Parecer da Comissão de Avaliação

Avaliação de Impacte Ambiental “Central Solar Fotovoltaica de Pereiro e LMAT”

Projeto de Execução

(AIA 3784)

Figura 2. Delimitação das áreas de povoamento de sobreiro e azinheira realizadas no âmbito do A) projeto inicial e B) no projeto modificado.

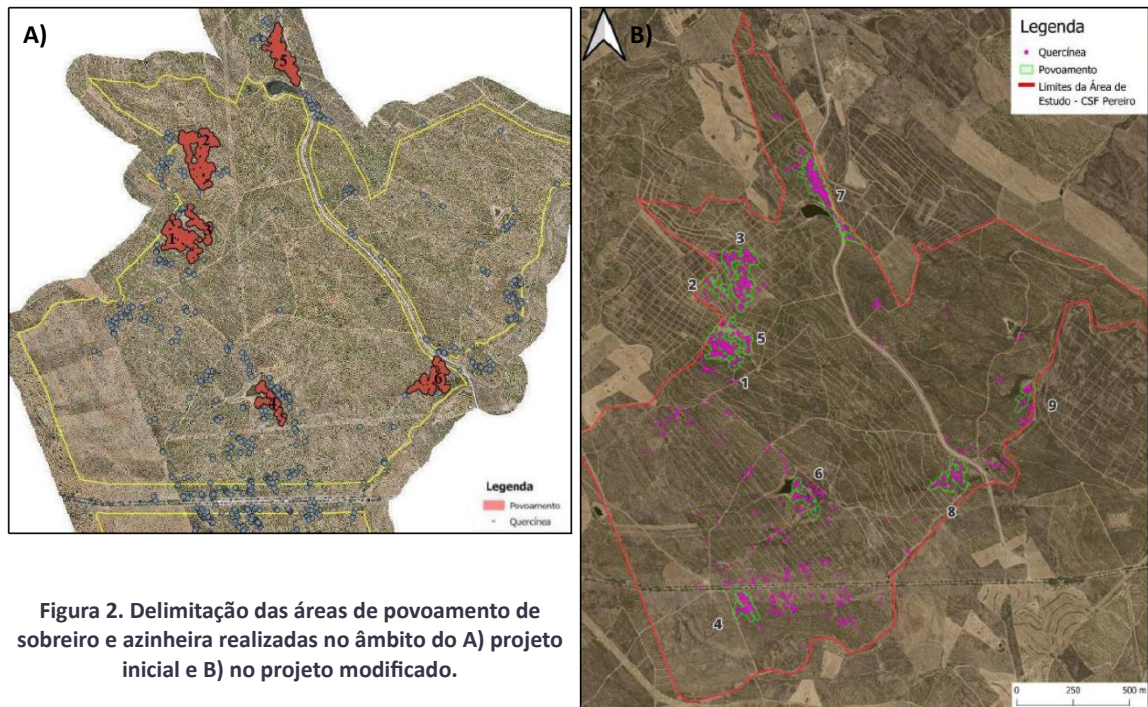
Face ao exposto, verifica-se uma melhoria ao nível da identificação e caracterização da componente de quercíneas, resultante da retificação do levantamento florestal e da atualização da delimitação das áreas de povoamento de azinheira e/ou sobreiro. Designadamente, o número de exemplares passou de 1 285 para 1 356 na área da CSF, e o número de povoamentos identificados aumentou de 6 para 9. Contudo, destaca-se ainda a existência de alguns exemplares omissos, com base nos dados recolhidos durante a visita ao local realizada a 15/04/2025. Ainda assim, estes exemplares localizam-se maioritariamente fora da área de implantação do projeto e dos seus elementos, não sendo objeto de afetação direta. Neste contexto, considera-se que esta omissão não é crítica e é aceitável. Adicionalmente, admite-se a possível existência de mais um povoamento não identificado pelo proponente, assinalado na Figura 3, cuja salvaguarda deve ser assegurada. No entanto, nenhum elemento do projeto (nomeadamente painéis fotovoltaicos) se sobrepõe diretamente a essa área, conforme evidenciado na figura referida.

Figura 4. Identificação de azinheiras a abater em áreas sem infraestruturas de projeto.

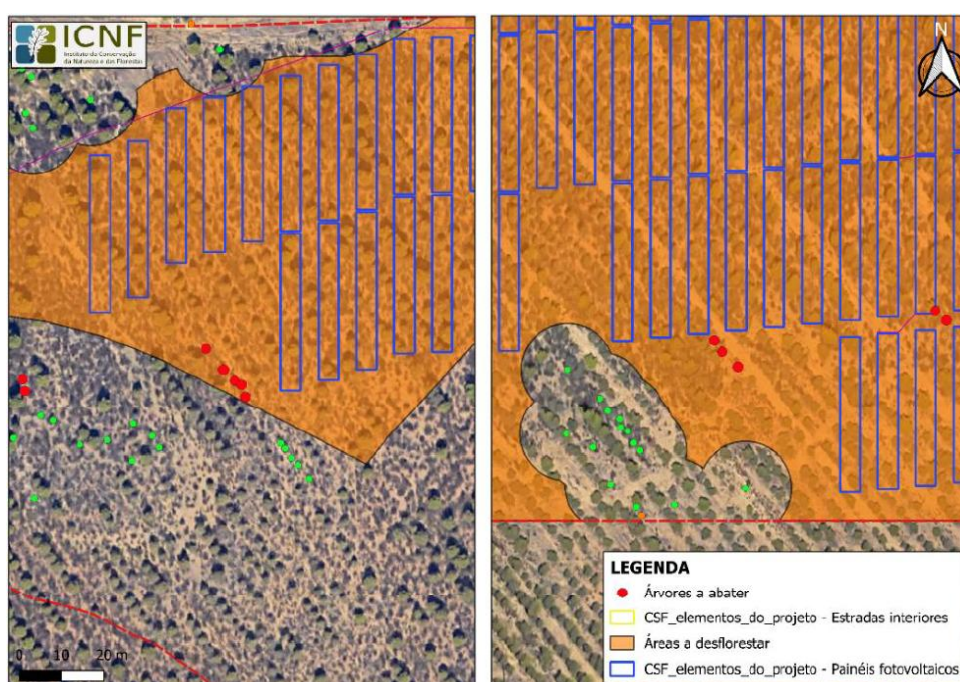
Adicionalmente, refere-se que, apesar de se reconhecer, de forma geral, uma melhoria do novo *layout*, não se compreende a presença de manchas a desflorestar sem aparente sobreposição com elementos do projeto (Figura 4), nas quais está previsto o abate de azinheiras. Atendendo às condicionantes do parecer da CA para a modificação do projeto estas árvores deveriam ter sido preservadas, contribuindo para a redução dos impactos do projeto, em vez de serem consideradas para abate sem justificação aparente.

Figura 8. Sobreposição da área a desflorestar (azul) com as estruturas do projeto (rosa).

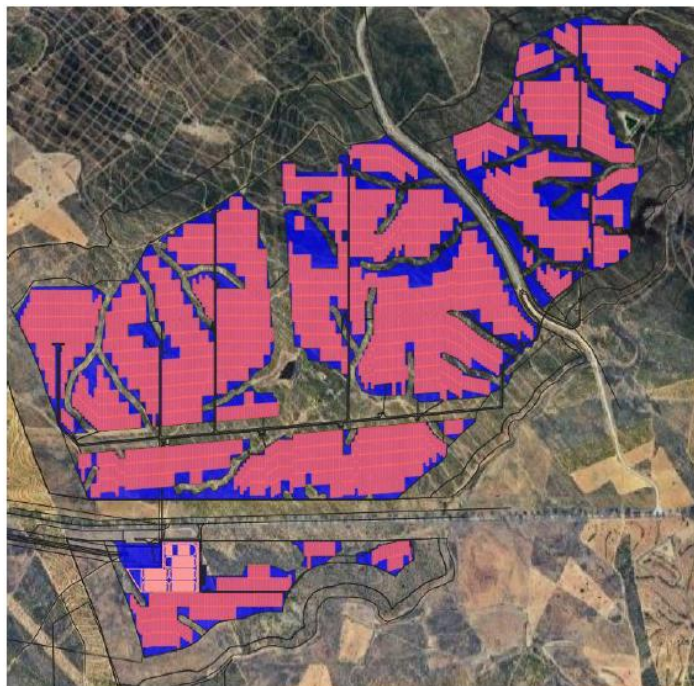
Constata-se também que a área a desflorestar para colocação das estruturas é bastante superior à área de implementação das estruturas do projeto (Figura 8), verificando-se a existência de desflorestação em áreas onde não está prevista a instalação de infraestruturas, incluindo junto a linhas de água, o que não se encontra justificado. Esta situação evidencia a existência de impactes evitáveis, decorrentes de uma definição do *layout* que não minimiza adequadamente a área intervencionada, em particular em zonas sensíveis do ponto de vista ecológico. Também relativamente às quercíneas, continua a prever-se o abate de mais de 100 exemplares isolados, os quais assumem particular relevância ecológica, nomeadamente como elementos estruturais do habitat, fornecendo abrigo, locais de nidificação e recursos alimentares para diversas espécies. A sua remoção poderá causar impactes significativos na fauna, contribuindo para a simplificação estrutural do habitat e perda de conectividade ecológica.

Figura 9. Sobreposição do projeto modificado (rosa) e das FGC (azul) com o projeto inicial (vermelho).

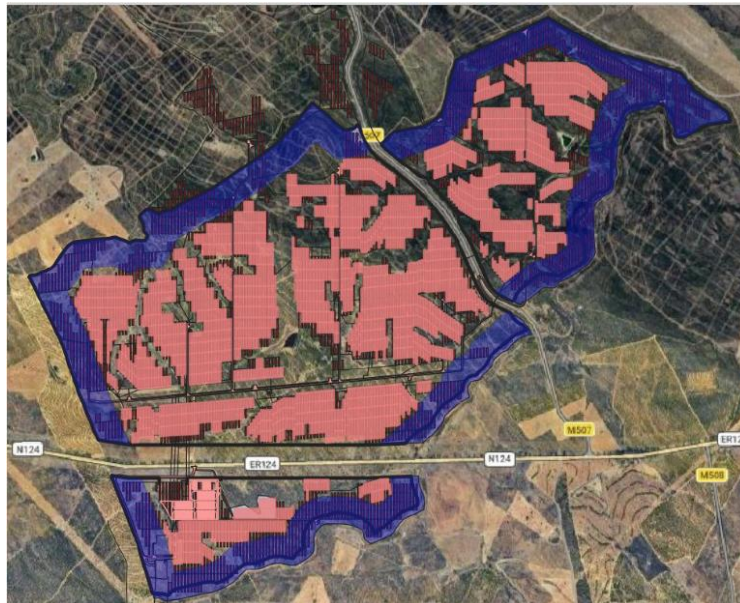
O projeto modificado altera a área de desmatção/desflorestação de cerca de 203 ha para 121,55 ha (menos 81,14 ha), mas tal não corresponde integralmente a uma redução efetiva da área intervencionada. Dos 81,14 ha apresentados como não desmatados/desflorestados, 63,64 ha correspondem, na realidade, a áreas sujeitas a intervenção no âmbito das faixas de gestão de combustíveis. Verifica-se que parte das áreas anteriormente ocupadas por painéis solares foram reclassificadas como Faixas de Gestão de Combustível (FGC) a implementar sobre áreas de matos (16,06 ha) e povoamentos de pinheiros-mansos (47,58 ha), as quais, embora não abranjam a remoção total da vegetação arbórea, implicam uma redução significativa de densidade (Figura 9), e afetam a suas funções como área de refúgio, alimentação e reprodução.

Figura 10. Sobreposição das áreas intersticiais deixadas como "mosaicos e corredores ecológicos" com áreas a desflorestar (azul claro), estradas, caminhos (vermelho), valas (branco), FGC existentes (azul) e propostas (azul escuro).

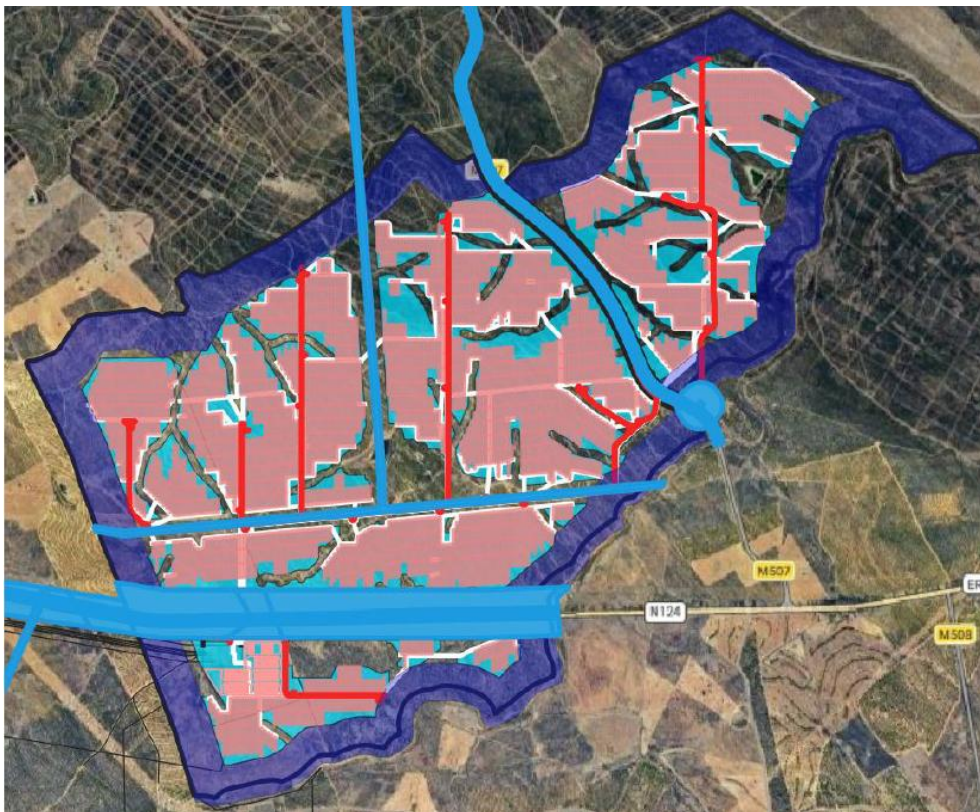
- Áreas mais interiores da central, e que poderiam ter um maior potencial para esta função, são atravessadas por caminhos a abrir, com faixa de rodagem de 4 m, que, como referido no EIA, contemplam aterros, escavação e aplicação de inertes, incluindo ainda valetas com 1,5 m de largura e 0,5 m de profundidade; estas áreas intersticiais são ainda atravessadas por valas, sendo obrigatoriamente realizadas, para a construção destas infraestruturas, desflorestações e movimentações de solos, já por si pouco profundos e com tendência à desertificação e erosão. Acresce que, parte das mesmas já se encontra intervencionada no âmbito de FGC existentes, seja de estradas, seja de linhas elétricas (Figura 10).

Ou seja, as áreas deixadas como mosaicos e corredores ecológicos, que pretenderiam contribuir para a diminuição dos impactos ambientais do projeto nos sistemas ecológicos, mais não são do que áreas remanescentes, funcionalmente condicionadas e associadas a infraestruturas do projeto, não constituindo áreas planeadas em função da fauna, seja da presença de lince ibérico ou da avifauna, nem assegurando condições efetivas de conectividade ecológica.

Figura 13. Sobreposição de painéis fotovoltaicos do projeto modificado (laranja) e área a desflorestar (rosa) na envolvente de barragens/charcas.

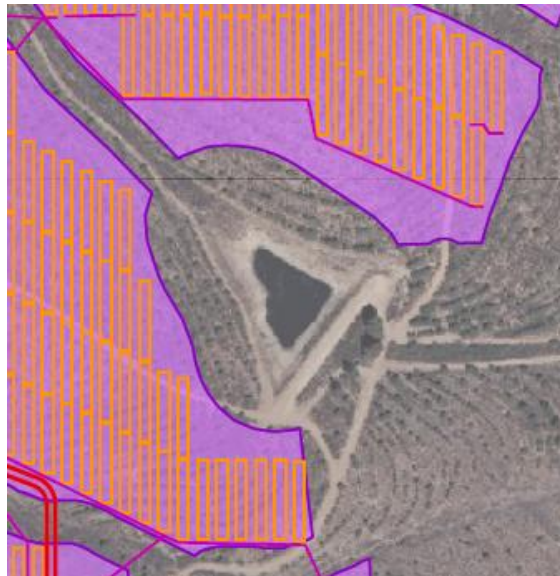
Relativamente à premissa que indica que deveria ser considerado um maior afastamento dos painéis às “barragens/charcas”, assegurando a preservação da sua envolvente, conforme a Figura 13, verifica-se que as mesas fotovoltaicas foram afastadas das charcas identificadas. Contudo, a necessária preservação da envolvente das charcas/barragens não é totalmente considerada pelo limite da área a desflorestar.

Figura 16. Mapa de ruído previsto associado ao funcionamento do BESS da CSF de Pereiro, na fase de exploração, para o indicador Lden (em cima) e Ln (em baixo) do projeto modificado (à direita) e do projeto inicial (à esquerda).
(Fonte: Adaptado do EIA, Volume III – Peças Desenhadas. Mapa de Ruído.)

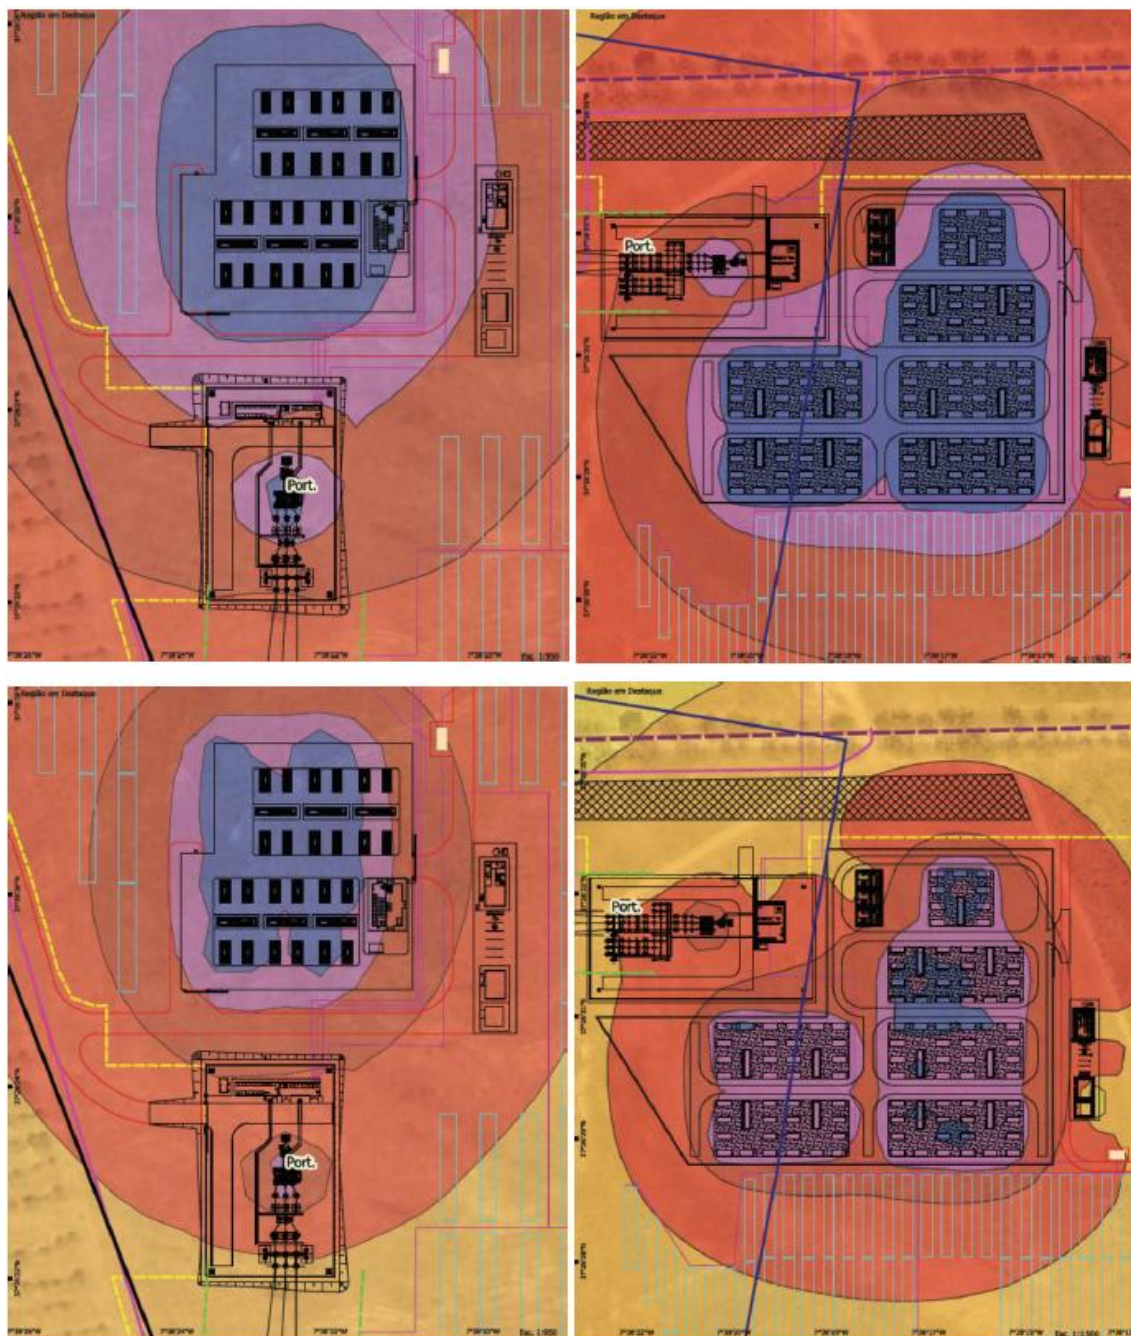
Apesar de na descrição do projeto modificado o proponente indicar a nova configuração do BESS (composto por onze PowerStations FSK, por 99 contentores de baterias de 20 pés, três contentores de comando e controlo e interligação (MT)), na modelação da fase de exploração o proponente, talvez por lapso, indicou que procedeu à modelação da seguinte configuração: 7 PowerStations FSK, por 14 contentores de baterias de 40 pés, um contentor de comando e controlo e um contentor de interligação (MT). Esta configuração nem sequer é coerente com a configuração descrita no EIA inicial: 6 PowerStations FSK, por 24 contentores de baterias de 20 pés, um contentor de comando e controlo e 1 contentor de interligação (MT). De forma a aferir se o proponente procedeu à modelação da configuração correta, analisaram-se os mapas de ruído particular do EIA inicial com os mapas de ruído do projeto modificado (Figura 16).

Da análise dos mapas de ruído particular conclui-se que a modelação foi efetuada com a configuração correta, apesar das incongruências do EIA, pelo que se reforça a necessidade de um programa de monitorização do Ambiente Sonoro de forma a confirmar a avaliação efetuada.

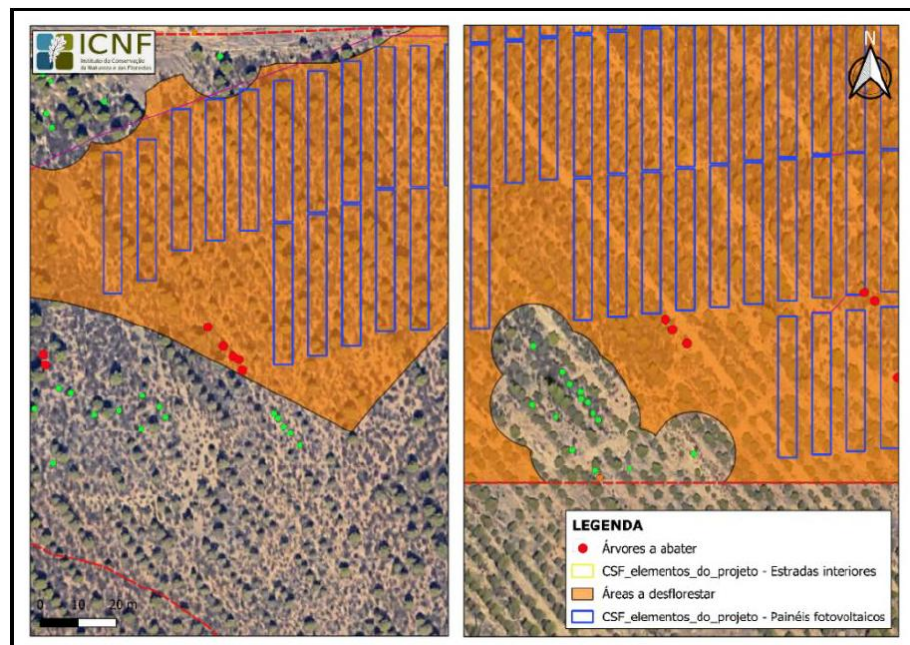
1. Ajustar o *layout* final do projeto de forma a:
 - a) Assegurar a implementação de uma configuração em mosaico, com a delimitação alternada de “bolsas” destinadas à instalação dos painéis fotovoltaicos e “bolsas” com manutenção de pinhal lá existente, entre outras:

- i. Estabelecer corredores ecológicos com largura mínima de 300 m, sem ocupação por painéis fotovoltaicos, vedações impermeáveis, iluminação permanente ou infraestruturas lineares. O coberto vegetal natural deve ser mantido e, onde necessário, reforçado. Estes corredores devem ser estruturas autónomas, de função e localização independentes da configuração interna da central, não podendo ser confundidos com os espaçamentos entre blocos de painéis nem neles contabilizados. Os corredores ecológicos, devem excluir áreas sensíveis para o lince ibérico (nomeadamente as áreas de abrigo e reprodução), em articulação com o ICNF. O traçado dos corredores ecológicos deve ser delineado de forma a integrar e preservar as quercíneas existentes;

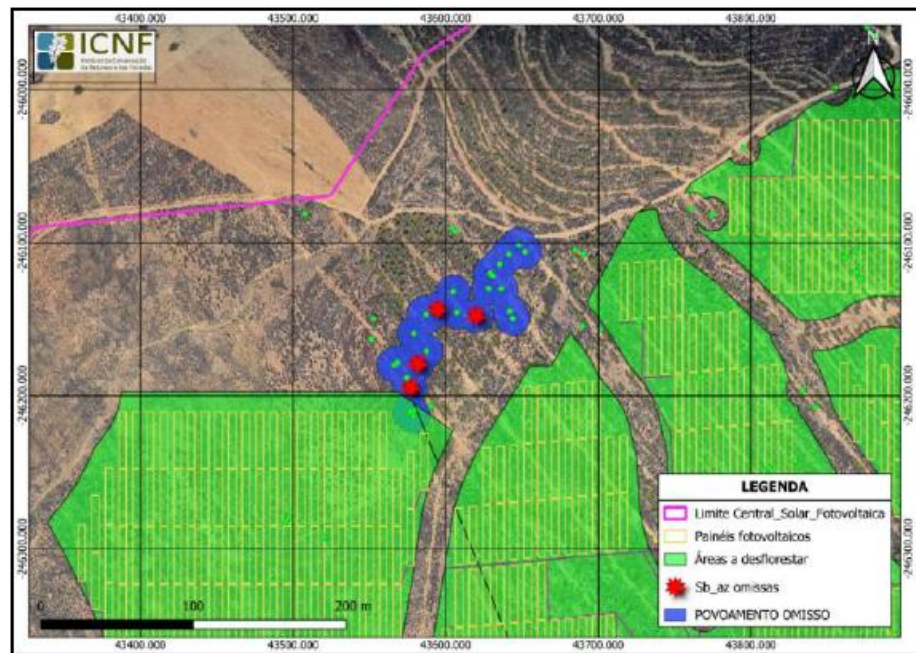
- b) Rever e ajustar as áreas identificadas para desflorestação, de forma a:
 - i. Integrar nas “bolsas verdes” do *layout* em mosaico todas as áreas que não apresentem sobreposição com infraestruturas do projeto, de modo a garantir a sua preservação e exclusão de ações de desflorestação;
 - ii. A desflorestação é limitada estritamente à área de implantação das infraestruturas e ao seu correto funcionamento, não podendo ocorrer qualquer abate de árvores ou remoção de vegetação nas áreas não ocupadas por infraestruturas do projeto.
 - iii. Diminuir o número de azinheiras a abater, designadamente as localizadas em áreas a desflorestar com ou sem sobreposição com infraestruturas do projeto conforme identificado na figura seguinte:

- iv. Salvar o povoamento de quercíneas identificado na figura seguinte:
